廃炉発官30第300号
平成31年2月27日

福島第一原子力発電所 特定原子力施設に係る実施計画 変更認可申請書の
一部補正について

平成30年6月13日付け廃炉発官30第87号をもって申請し、平成30年10月24日付け廃炉発官30第207号をもって一部補正しました福島第一原子力発電所 特定原子力施設に係る実施計画 変更認可申請書を別紙のとおり一部補正をいたします。

- 「福島第一原子力発電所 特定原子力施設に係る実施計画」
共用プール建屋廃液移送系に関する審査の進捗を踏まえ、下記の通り補正を行う。

図 1 - 4 共用プール建屋廃液移送系概略系統図

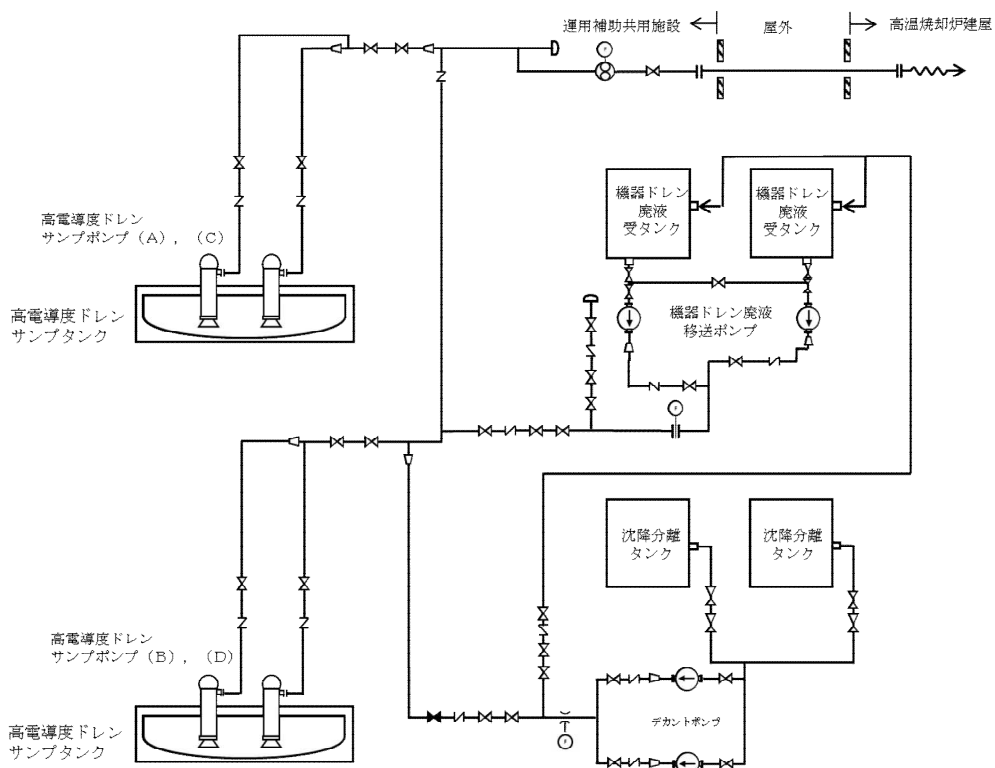
- ・設備復旧による記載の変更

図-1 配管概略図

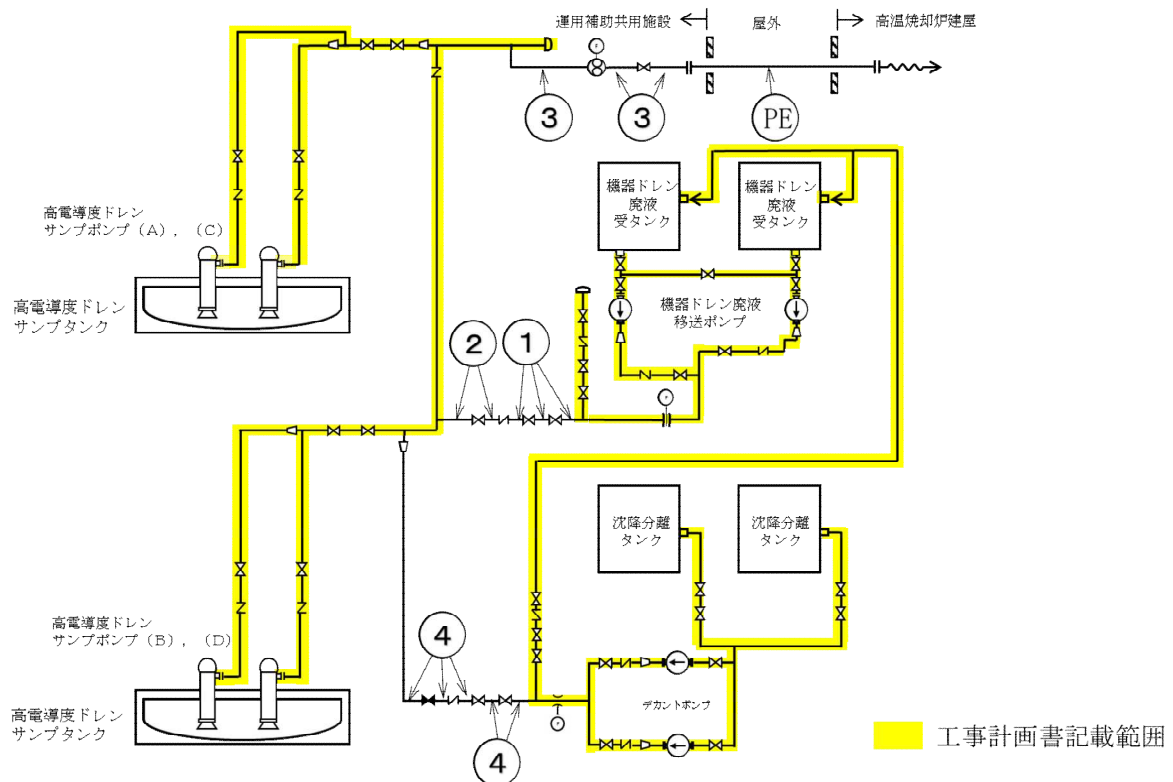
- ・漏えい検知、漏えい拡大防止の記載の充実
- ・配管概略図の記載の適正化
- ・鋼管の溶接検査、主要配管（ポリエチレン管）の確認事項の記載の適正化
